## **Informe Consolidado de Solicitud de Aclaraciones, Rectificaciones y/o Ampliaciones a la Declaración de Impacto Ambiental del Proyecto "Apart Hotel Los Riscos"**

Nombre del Titular : Turismo Ñuble S.A  
Nombre del Representante Legal : Manuel Alfredo Dinamarca Piña  
Dirección : Camino Nevados de Chillán Km 73 Refugio Nevados Pi

El presente Informe Consolidado de Solicitud de Aclaraciones, Rectificaciones o Ampliaciones a la Declaración de Impacto Ambiental del proyecto "Apart Hotel Los Riscos", contiene las observaciones generadas en virtud de la revisión de la Adenda.

Figura: Velo de la novia en relación con el emplazamiento del proyecto

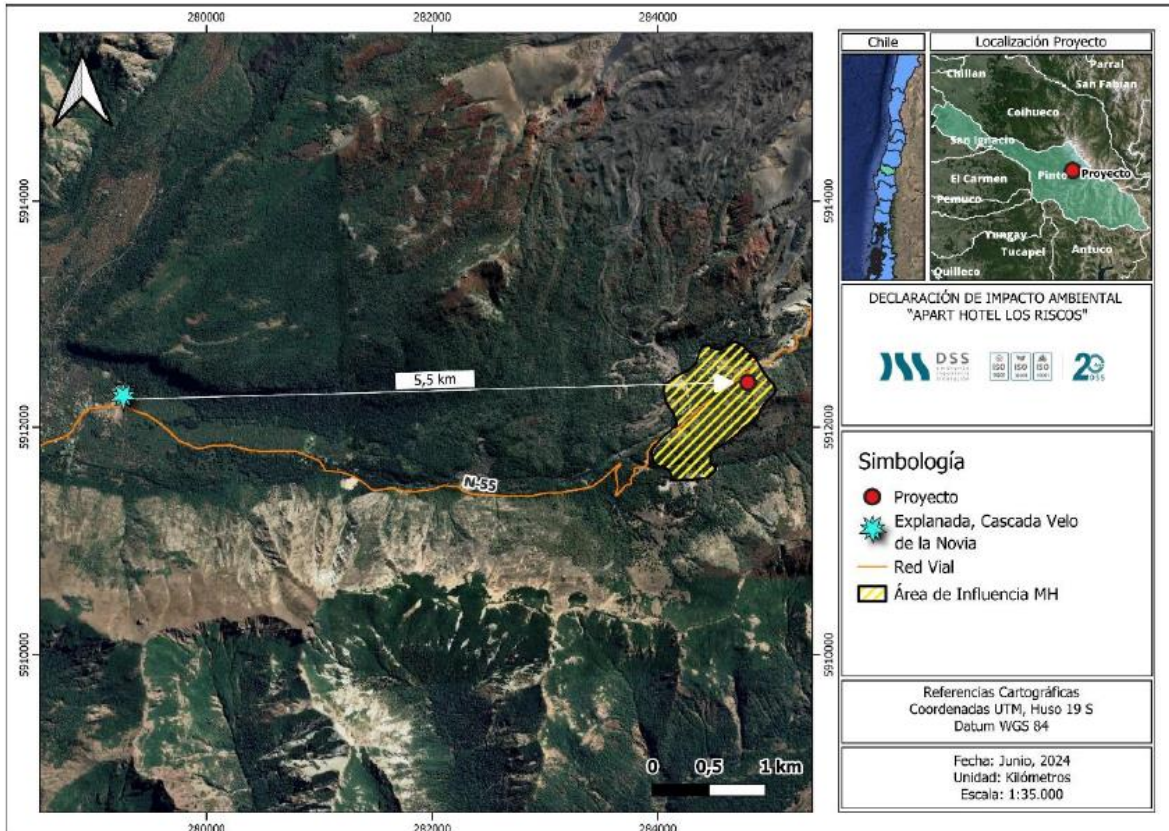
Sobre lo anterior, se solicita que amplíe la información expuesta a efecto de determinar si dicha área de influencia del proyecto y las partes, obras o acciones del proyecto se vinculan o interactúan con alguna actividad realizada con la explanada de la cascada del Velo de la Novia.

Figura: Velo de la novia en relación con el emplazamiento del proyecto

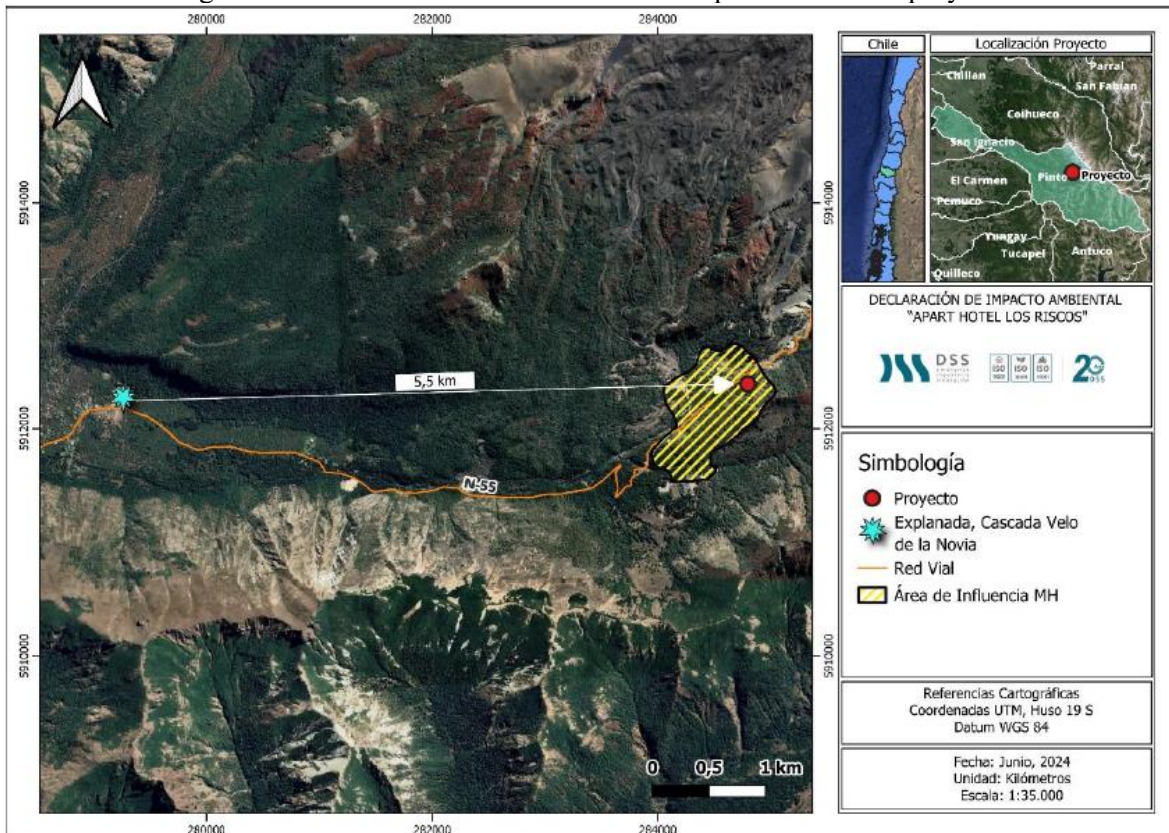
Se solicita que amplíe la información expuesta a efecto de determinar si dicha área de influencia del proyecto y las partes, obras o acciones del proyecto se vinculan o interactúan con alguna actividad realizada con la explanada de la cascada del Velo de la Novia.
